Změnové listy „Technická infrastruktura pro průmyslovou oblast Jamská II.etapa 1.část, Žďár nad Sázavou“

DODATEK č. 1 ke SMLOUVĚ O DÍLO ze dne 13. 12. 2019

SEZNAM ZL - TECHNICKÁ INFRASTRUKTURA PRO PRŮMYSLVOU OBLAST JAMSKÁ II-ETAPA-1.ČÁST

ZL01 - SITUACE

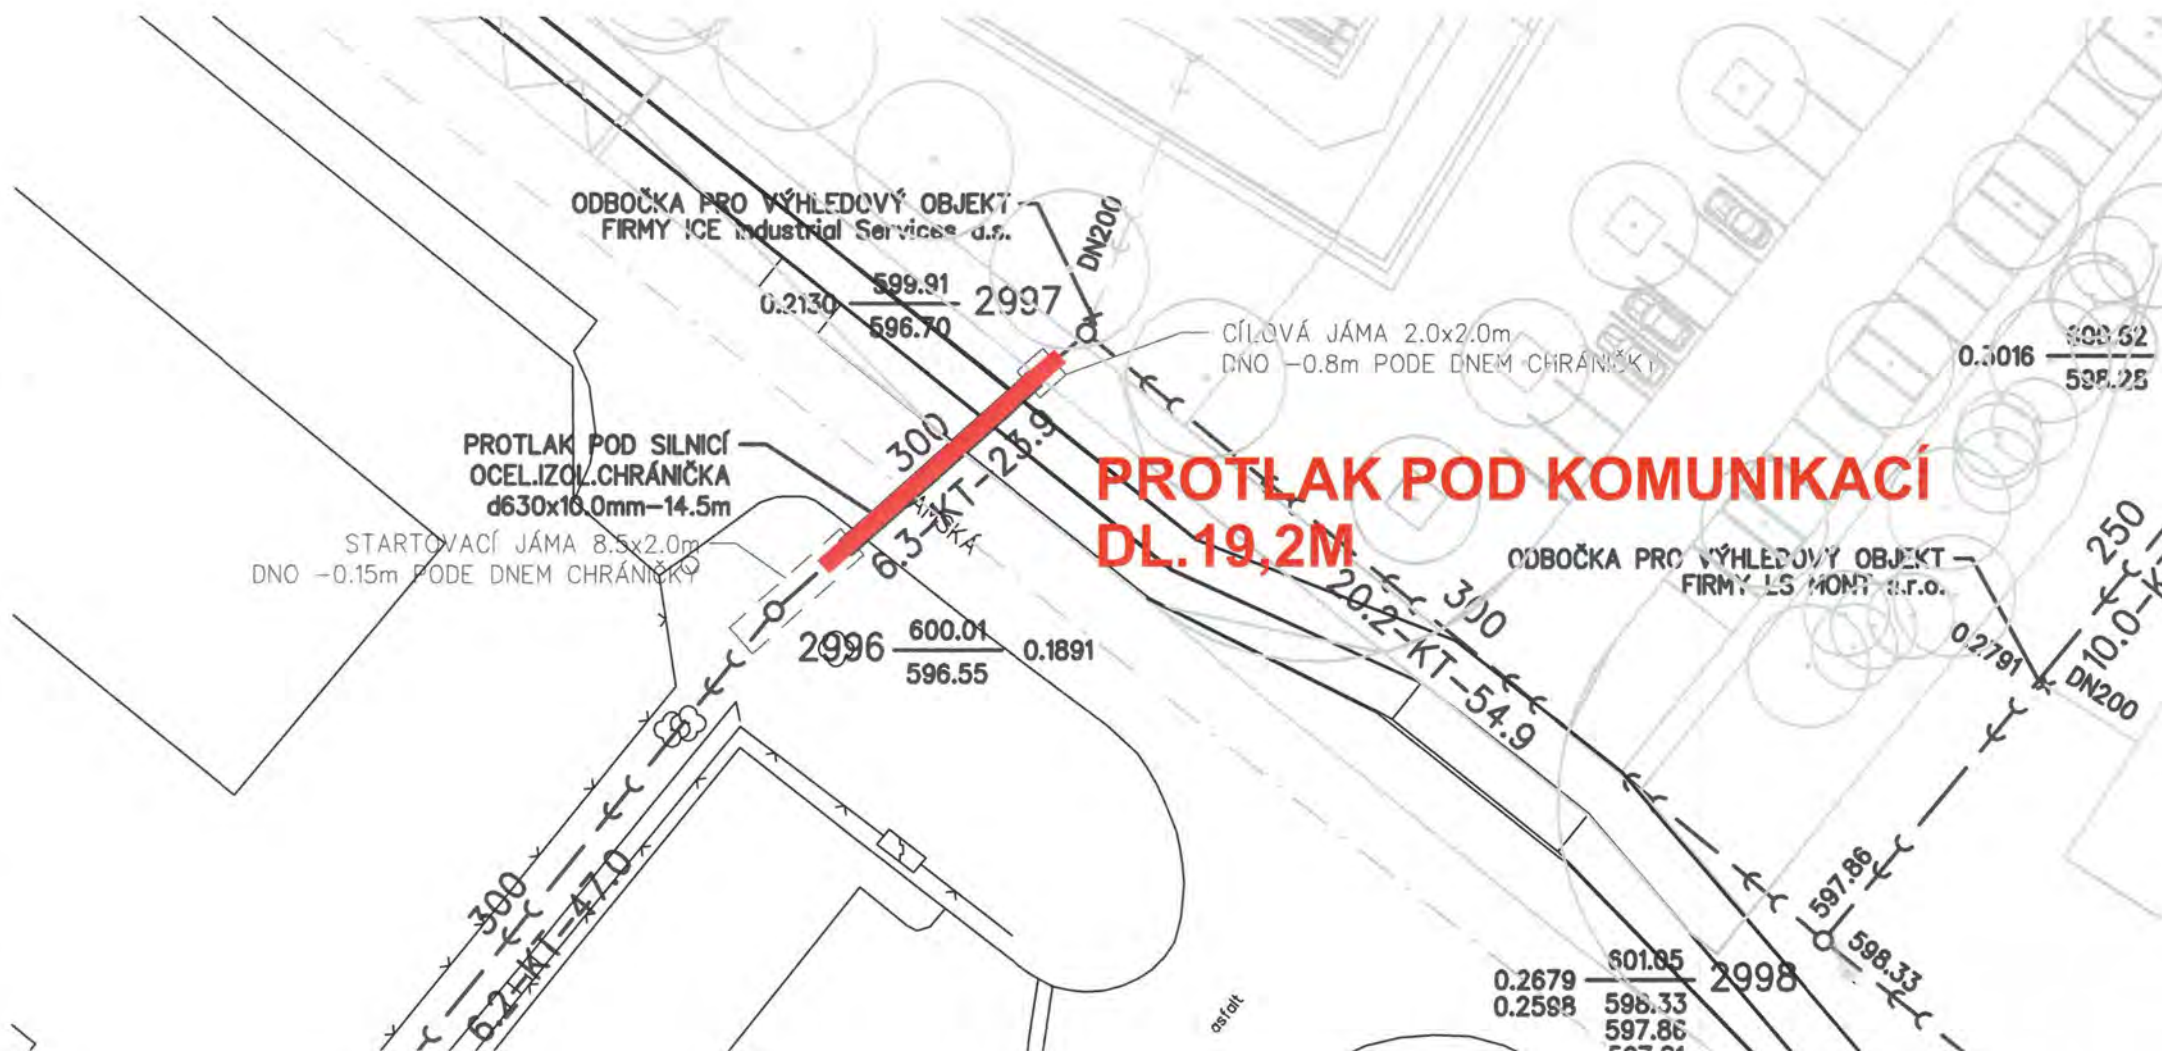
TECHNICKÁ INFRASTRUKTURA PRO PRŮMYSLVOU OBLAST JAMSKÁ II-ETAPA-1.ČÁST	
Změnový list č. 01	
Změna technologie provedení protlaku pod komunikací	
Část stavby dotčená změnou:	SO313.1 Kanalizace splašková – stoky, stoka A, úsek Š 2996 – Š 2997
Projekční zpracování změny:	Není požadováno
Popis změny: Při výstavbě splaškové kanalizace na stoce A byl proveden v souladu s PD protlak pod komunikací. Z důvodu nepředpokládaných geologických podmínek v úseku Š 2996 – Š 2997, bylo nutno změnit technologii provádění protlaku po komunikaci III/35421. Po projednání s investorem a TDi bylo rozhodnuto o provedení podchodu pod komunikací technologií ražení štol s ostěním z ocelových trub protlačením, což vyvolalo nasazení mohutnější protlačovací techniky. S ohledem na prostorové uspořádání v místě protlaku bylo nutno provést protlak ve větší délce.	
Ohodnocení změny	174 874 Kč bez DPH
Ohodnocení změny (slovy):	Stosedmdesátčtyřtisíceosmsetsedmdesátčtyřikorunyčeské

ZL01 Změna délky protlaku

ZL01 - SITUACE (STAV PŘED ZMĚNOU)

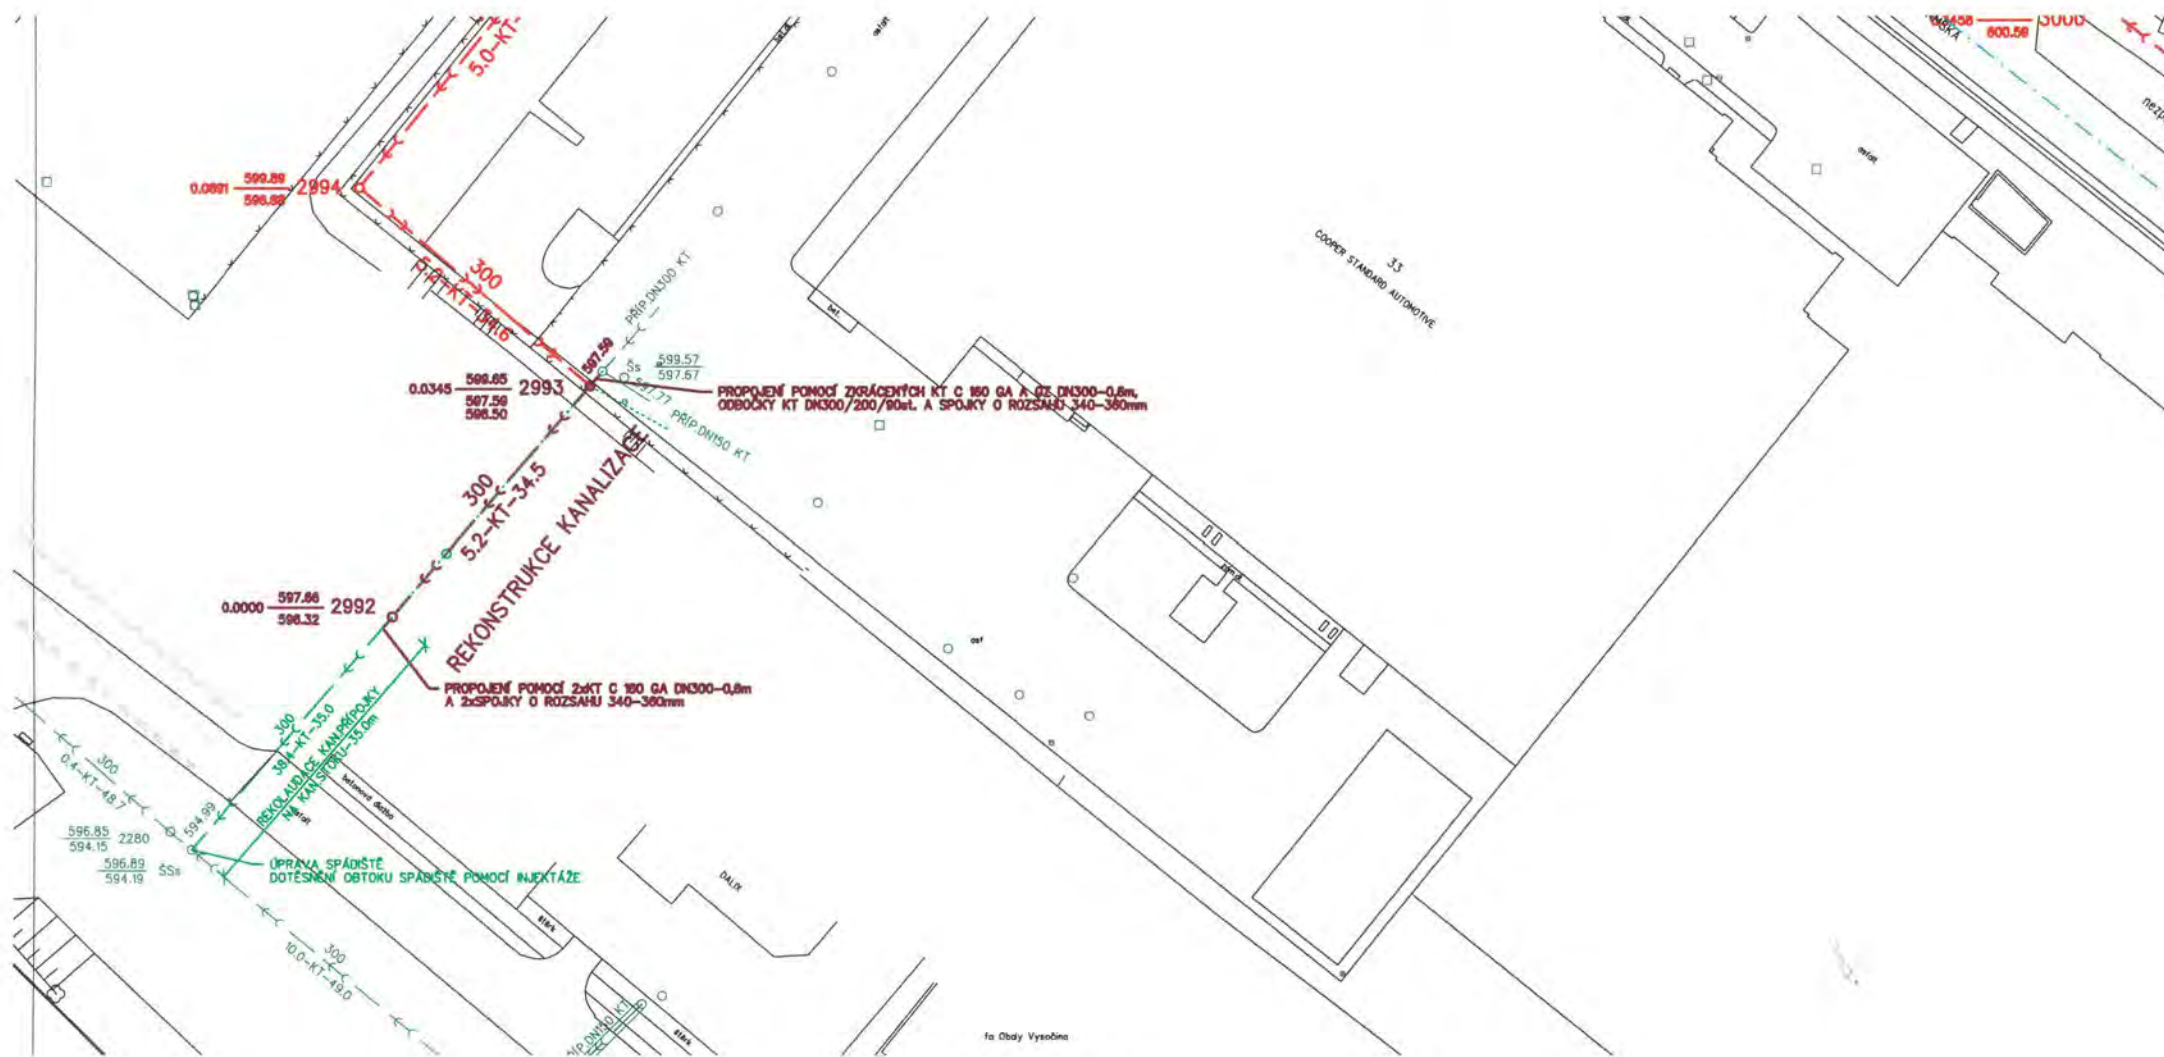
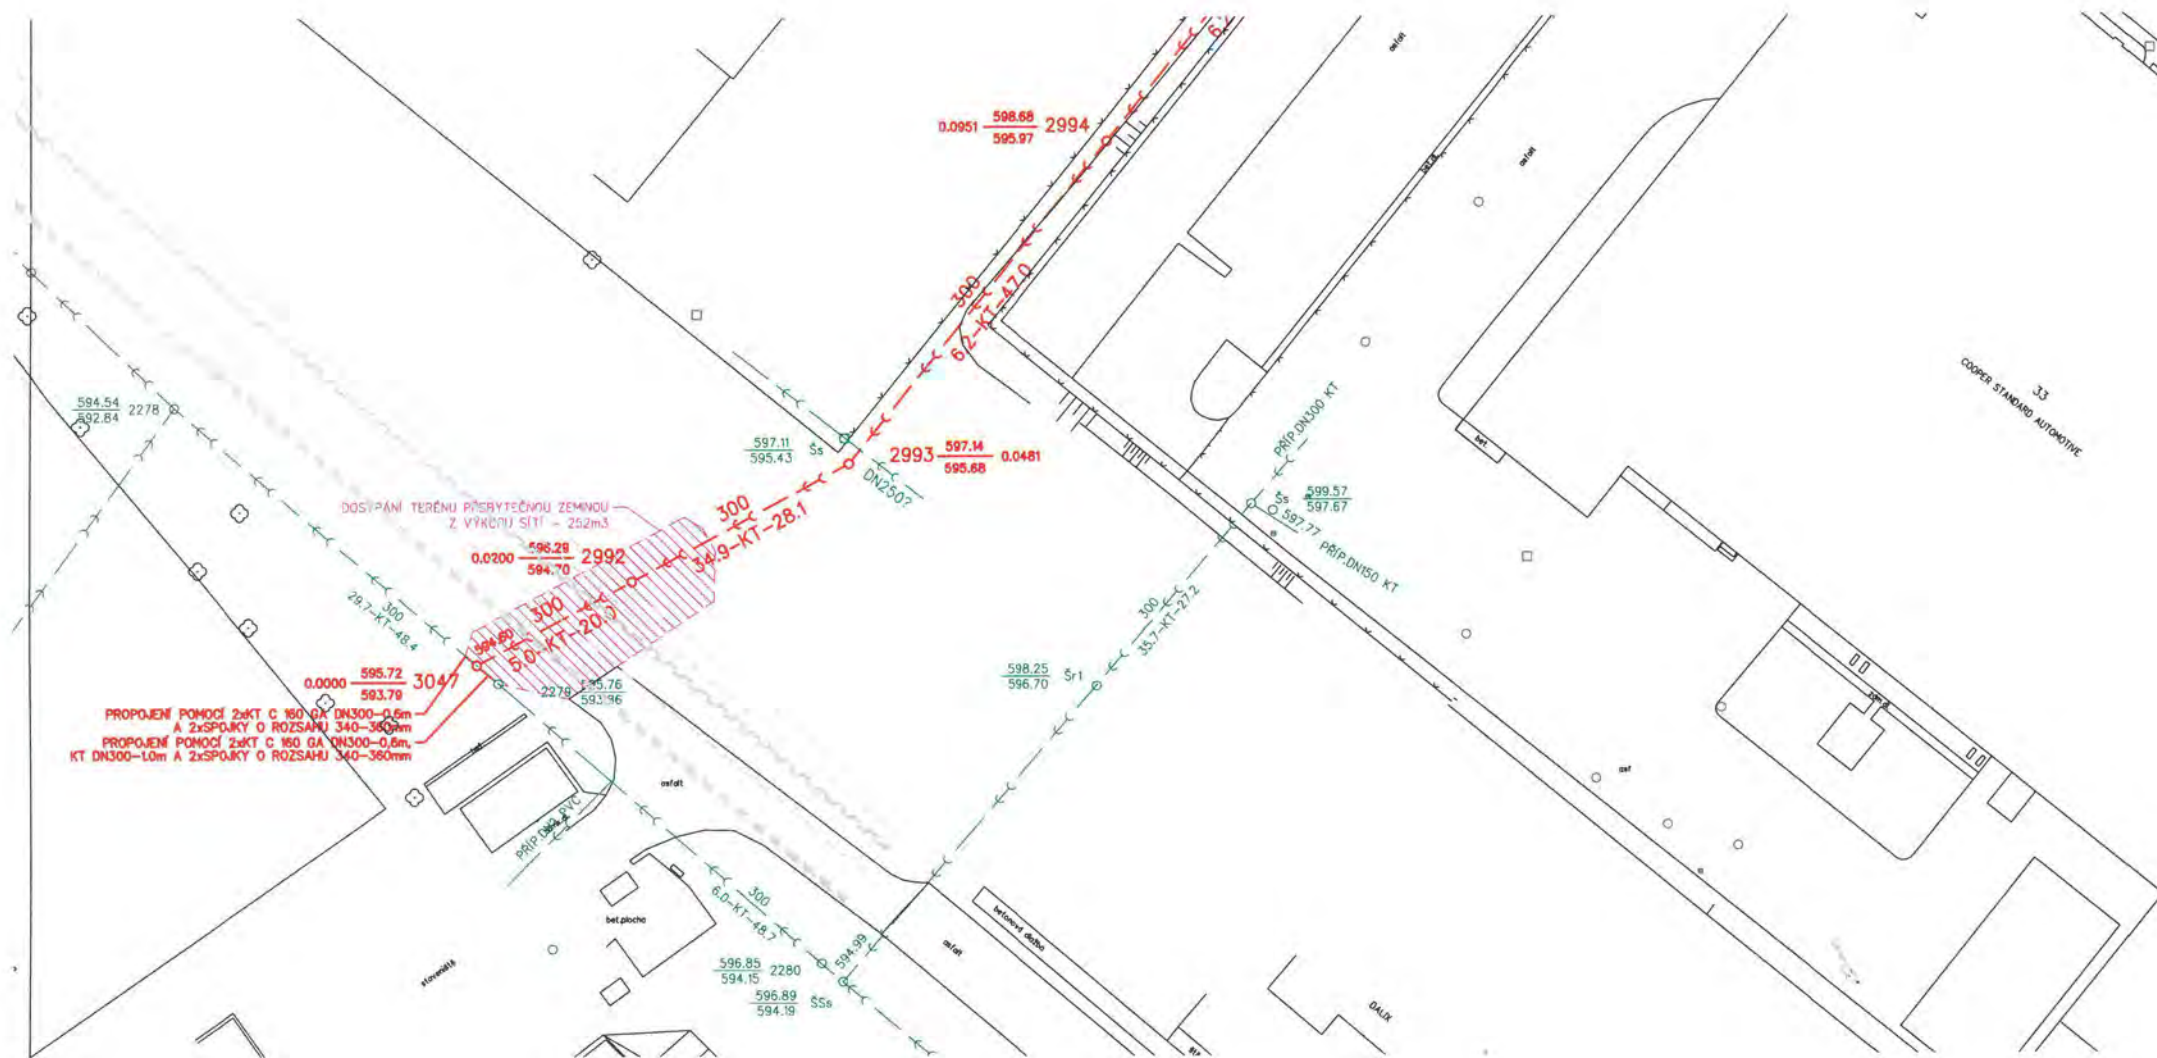
TECHNICKÁ INFRASTRUKTURA PRO PRŮMYSLVOU OBLAST JAMSKÁ II-ETAPA-1.ČÁST	
Změnový list č. 02	
Změna trasy splaškové kanalizace	
Část stavby dotčená změnou:	SO313.1 Kanalizace splašková – stoky, stoka A, úsek stávající šachta Š 3047 – Š 2994
Projekční zpracování změny:	Je provedeno
Popis změny: Při projektové přípravě splaškové kanalizace na stoce A byla na základě předběžného souhlasu vlastníků pozemků zvolena trasa v úsecích Š 2992 – Š 2994. V průběhu navazujícího stavebního řízení však majitel neudělil souhlasné stanovisko a bylo nutno provést po projednání s investorem a TDI změnu trasy v úseku Š 3047 – Š 2994. Změnový list současně řeší vyrovnání délek po geodetickém zaměření	
Ohodnocení změny	- 859 771 Kč bez DPH
Ohodnocení změny (slovy):	- osmsetpadesátdevěttisícšedesátjeden korun česká
Vliv změny na termín dokončení:	nemění se
Přílohy: - Rozpočet - Situace (původní a nová) - Vyjádření projektanta

Změnový list ZL 02 řeší vyrovnání délek jednotlivých stok SO Splaškové kanalizace po geometrickém zaměření skutečného stavu. Výsledné odchylky v celkových délkách stok po jejich realizaci jsou způsobené jednak rozdíly danými limitující mírou přesnosti, kterou lze dosáhnout při vlastním provádění stavebních prací na kanalizačních stokách a výtlačky, a také nepředvídatelnými skutečnostmi, zjištěnými při provádění, zejména skutečnou polohou podzemních inženýrských sítí. Tyto, při realizaci dodatečně zjištěné skutečnosti, byly příčinou polohové odchylky některých šachet oproti předpokladu zadávací dokumentace.

ZL04 - SITUACE

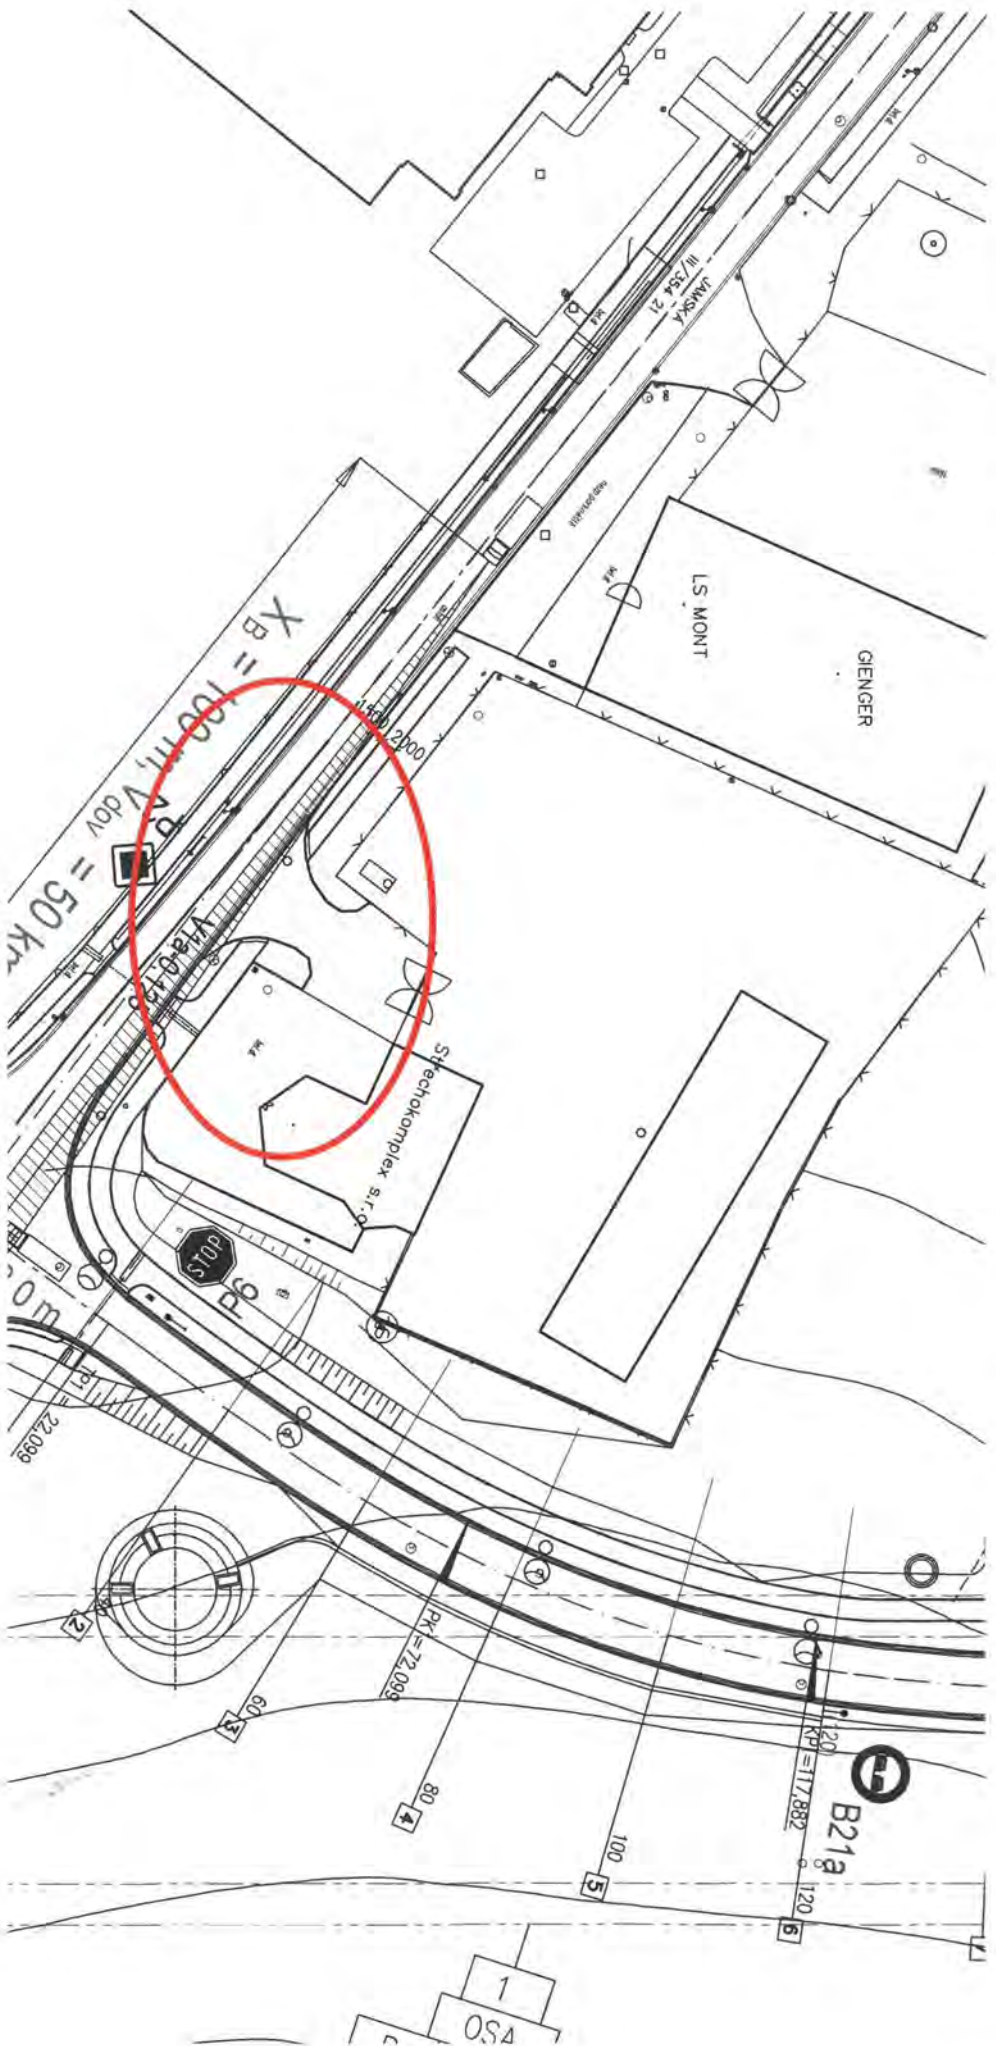
TECHNICKÁ INFRASTRUKTURA PRO PRŮMYSLVOU OBLAST JAMSKÁ II-ETAPA-1.ČÁST	
Změnový list č. 04	
Sjezd „Střechokomplex“	
Část stavby dotčená změnou:	SO111,112,113 Místní komunikace, chodníky
Projekční zpracování změny:	Není požadováno
Popis změny: Při projektové přípravě SO Místní komunikace, chodníky byly v průběhu stavebního řízení vznesen požadavek vlastníka dotčených pozemků a staveb na vybudování sjezdu. Po projednání s dotčenými stranami byl na základě požadavku investora a po schválení TDI a projektanta tento sjezd proveden v návaznosti na realizaci SO111,112,113 Místní komunikace, chodníky.	
Ohodnocení změny	310 691Kč bez DPH
Ohodnocení změny (slovy):	třístadesettisícšestsetdevadesátjedenakorunačeská
Vliv změny na termín dokončení:	nemění se
Přílohy: - Rozpočet - Situace	
Za investora: Město Žďár nad Sázavou –zamítnuto – doporučeno	Za projektanta: Ing. František Laštovička –zamítnuto – doporučeno

ZL04 Sjezd "STŘECHOKOMPLEX"
